<b>Møte:</b>	<b>Medvirkning forprosjekt – Møte 01 akt D – 05 Føde og barsel – Nye Rikshospitalet</b>	<b>Prosjekt:</b>	<b>Nye Aker og Nye Rikshospitalet</b>
<b>Saksnr:</b>	99355	<b>Dok.dato:</b>	09.11.2021
<b>Møtedato:</b>	03.11.2021/ start kl 08:30 – slutt kl 11:30	<b>Sted:</b>	Teams
<b>Referent:</b>	Elisabeth Gudmundsen	<b>Neste møte:</b>	08.12.2021 kl 08:30-11:30

## Tilbakemeldingsskjema

<b>Møte</b>	<b>Medvirkning forprosjekt – Møte 01 akt D – 05 Føde og barsel – Nye Rikshospitalet</b>	<b>Prosjekt</b>	Nye Aker og Nye Rikshospitalet
<b>Saksnr</b>	99355	<b>Dok.dato</b>	16.11.2021
<b>Medvirkn.møtedato</b>	03.11.2021/ start kl 08:30 – slutt kl 11:30	<b>Frist for tilbakemeld</b>	16.11.2021
<b>Medvirkn.gr.leder</b>	Camilla M Friis

Føde og barsel plan 08

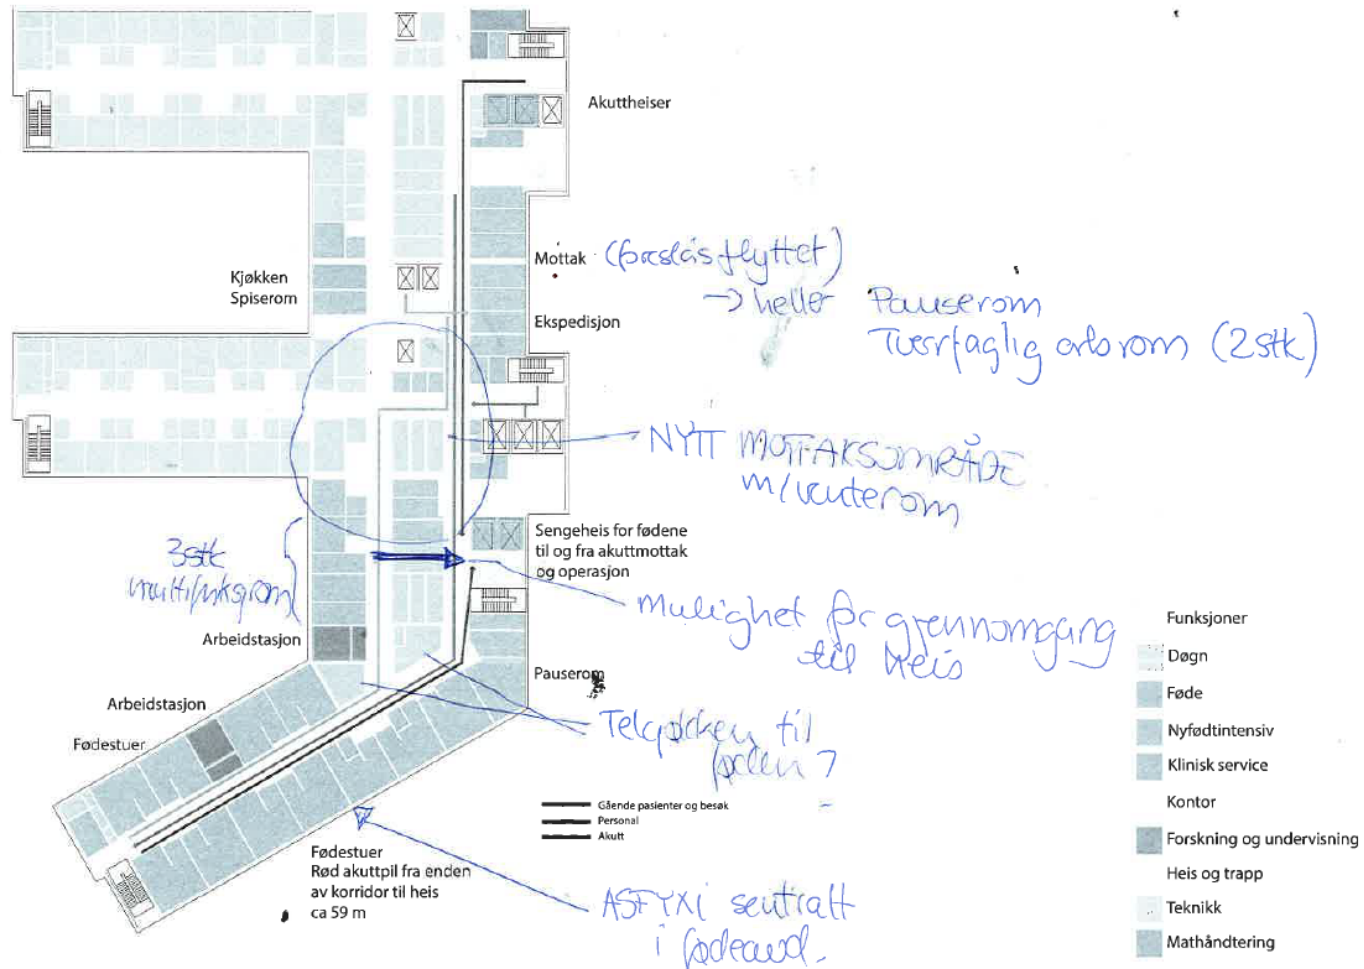
**Punkt 2. Flyt (Medvirkningsgruppen gir innspill på hvordan rommene bør ligge i forhold til hverandre for å få en god flyt) **SE TEGNING****

Inngang utenfra ser ut til å være løst med mulighet for drop-off og egen inngang og heiser rett opp i 8 etg. Det er flott.

I hvilken grad man kan planlegge fødestuer i J 4 avhenger av heisplassering. 59 m fra de to innerste fødestuene til heis er maksimalt av hva vi tenker er forsvarlig.

Multifunksjonsrom foreslås plassert der undersøkelsesrom er per i dag (mellom J3 og J4) men man må da sikre lett tilgang til heiser – tvers over gangen og det må være bred nok åpning til å trille fødeseng.

Asfyxirom bør være plassert mer sentralt mellom fødestuer slik at det er kort avstand å transportere dårlig barn

Arb st kan være plassert slik det er tenkt gitt at vi får multifunksjonsrom på vestsiden mellom J 4 og 3 (nord for arb st på tegning)

Gruppen mener det er uhensiktsmessig med fødemottak langt unna føden – og foreslår denne flyttet til området like nord for føden og som forlengelse av multifunksjonssuer. US rom kan plasseres i midten av korridor. Venterom foreslås i midtgang. Fødemottak vil da kunne benytte samme gjennomgang som fra multifunksjonsrom tvers over gangen dersom akuttheiser blir værende på nåværende sted. På den måten vil man sikre lett tilgang til operasjon på akutte hendelser som kommer inn i fødemottaket (blødning, grad 1 sectio) noe som er et problem ved nåværende plassering av fødemottak. Det er også hensiktsmessig at mottak er i nærheten av obs og føde med tanke på akutt hendelser der man trenger hjelp fra flere.

Tekjokken som kan serve fødende må plasseres nærme fødegang; evt i midtgang i roten av lamell J4

Gruppen foreslår videre at området for dagens mottak brukes til pauserom og møterom/ de to tverrfaglige arb rommene plassert ved siden av hverandre. Generelt bør fødestuer, mottaksrom, multifunksjonsrom og asfyxirom ha lokalisasjon nær pauserom for å gi økt mulighet for å tilkalle hjelp ved uventede hendelser.

Mottak = poliklinikk og vil således trenge venterom

MVG kommer med mange innspill på plassering av rom og bedret flyt mellom mottak og føderom, deri også en skisse. ARK bes ta dette med i videre bearbeiding.

Nye OUS informerer om at det ikke er te-kjøkken i programmet for føde, og dersom dette skal opprettes bes MVG vise hvor dette arealet skal hentes fra.
